## Plan Local d'Urbanisme

### NOTICE DE PRÉSENTATION ANNEXE AU RAPPORT DE PRÉSENTATION

COMMUNE DE MUS

## MODIFICATION N°1

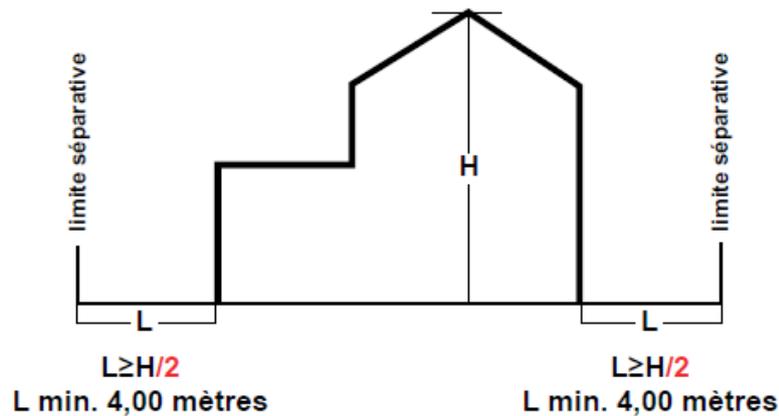
La modification du PLU est entreprise en vue de réduire la distance d'implantation des constructions par rapport aux limites séparatives en zone UD afin de favoriser la densification du tissu urbain.

Le règlement de la zone UD est modifié pour rétablir la règle existante avant révision du PLU, à savoir que le retrait doit être au moins égal à **la moitié** de la hauteur de la construction, sans pouvoir être inférieur à 4 mètres ( $L \geq H/2 \geq 4$  m).

Le schéma explicatif du règlement est substitué par le schéma suivant :

### PLU en vigueur - Schéma de l'OAP n°1 « Les Airettes »

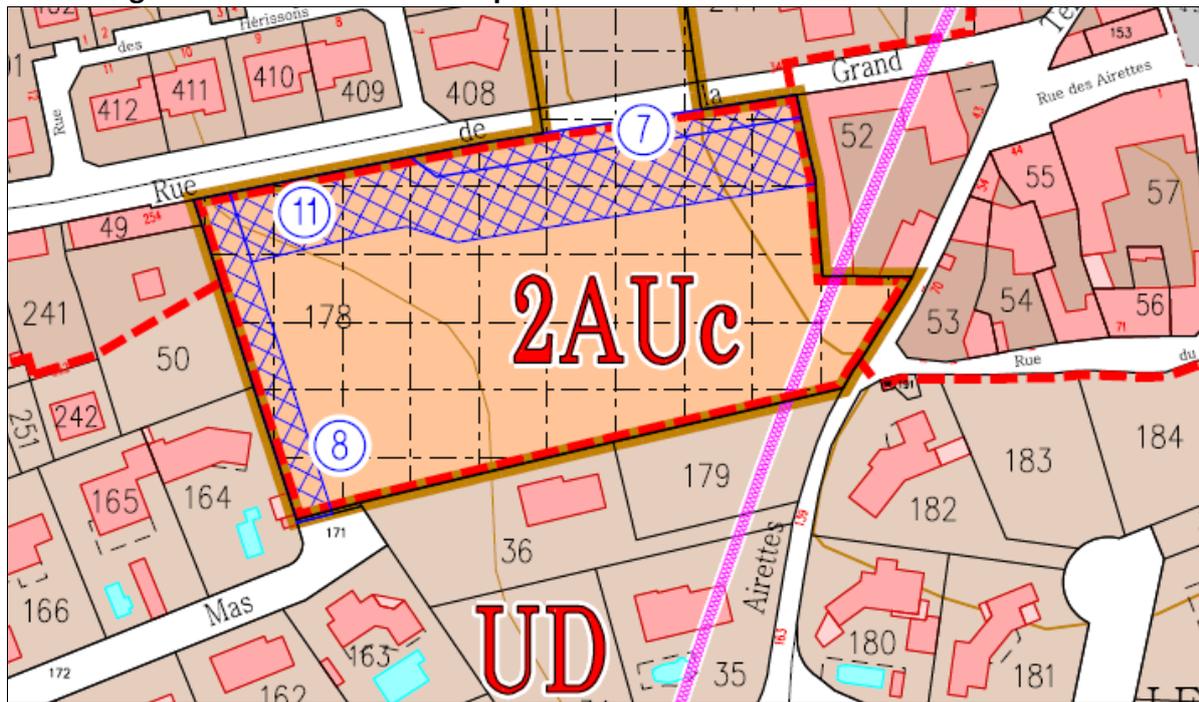
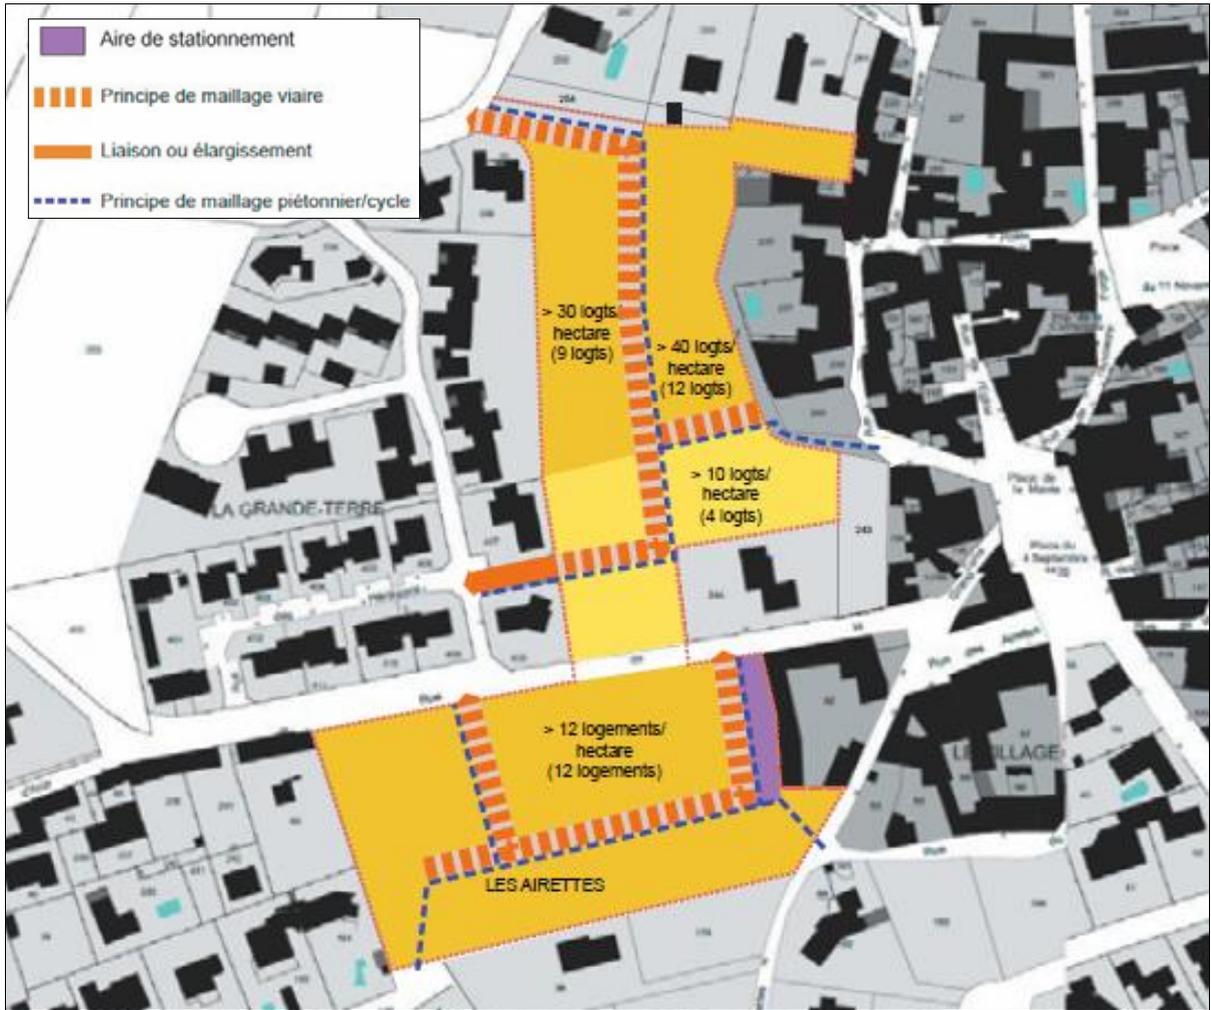
Toutefois, depuis l'approbation du PLU, l'opération a été réalisée en proposant des solutions alternatives au maillage viare envisagé. En effet, l'emprise foncière réservée à la traversante en façade Ouest n'a pas pu être acquise. Il a donc fallu proposer une nouvelle organisation viare, jugée compatible avec les objectifs d'aménagement définis par l'OAP, sans que la Mairie n'ait dû procéder à l'acquisition des emprises réservées. Ainsi, le principe de maillage exposé dans le schéma de l'OAP ne reflète pas les solutions alternatives mises en œuvre. D'autre part, les emplacements réservés n'ont plus de fondement.

Sur la partie Nord (zone UC), l'OAP compose un maillage viare proposant plusieurs connexions avec les espaces publics périphériques. En particulier, le schéma propose une voie à double sens entre la voie centrale de l'opération et la rue de la Poste, débouchant sur la place de la Mairie, principal espace public du village. Or ce parti d'aménagement induit un trafic automobile accru sur la place la Mairie. Par ailleurs, la faisabilité opérationnelle de cette connexion viare est incertaine considérant que l'étroitesse de la parcelle traversée est peu adaptée à un trafic automobile et piéton sécurisé. Cette connexion viare ne semble donc ni opportune ni opérationnelle.

La modification est entreprise en vue de modifier les principes de circulation figurant sur le schéma de l'OAP n°1 « Les Airettes » et de supprimer les emplacements réservés n°7, 8 et 11 susvisés sur les plans de zonage, dans la liste des emplacements réservés ainsi que sur le plan des servitudes d'utilité publique. (Cf. Plans page suivante.)

PLU modifié - Schéma de l'OAP n°1 « Les Airettes »

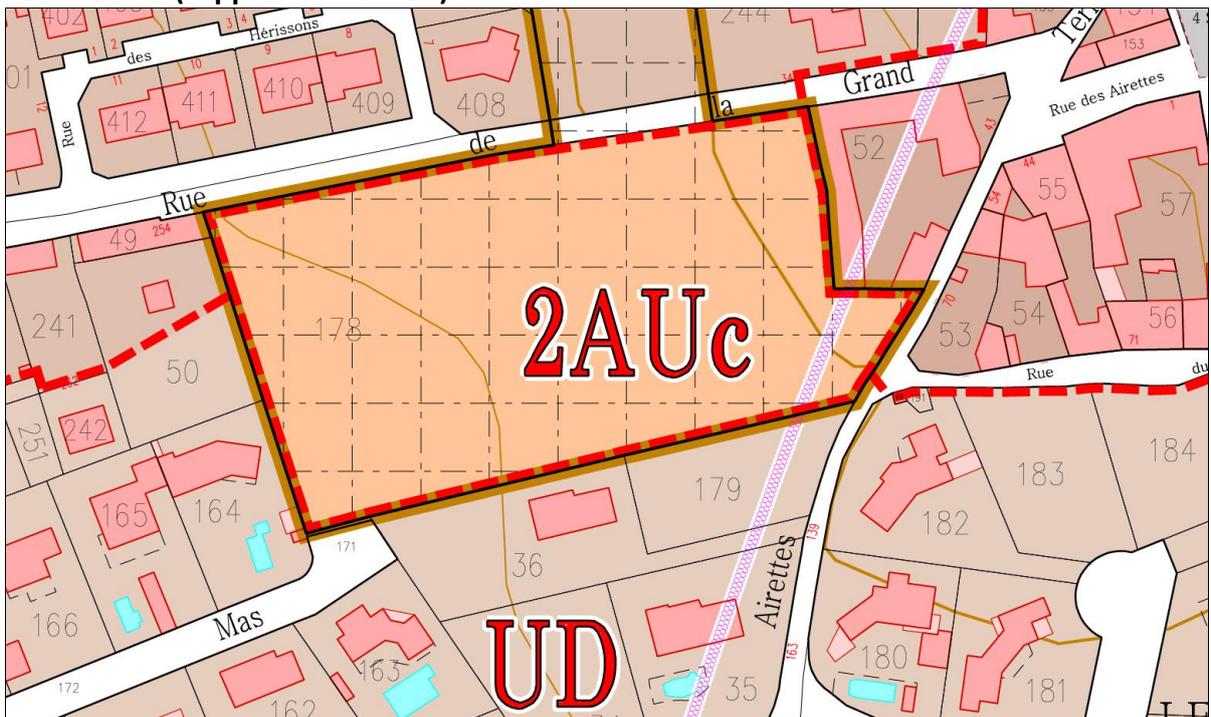
Concernant la zone 2AUc, le maillage viaire reflète les solutions mises en œuvre qui maintiennent des porosités piétonnes et un espace de stationnement visiteurs. Les terrains sont libérés des servitudes d'urbanisme constituées par les emplacements réservés.

Concernant la zone UC, la voie de desserte vers l'Est sera conçue sous forme d'impasse, seul le cheminement piétonnier vers la place de la Mairie est maintenu. Ce cheminement permet une porosité avec l'espace central du village, sans y générer un trafic automobile supplémentaire.
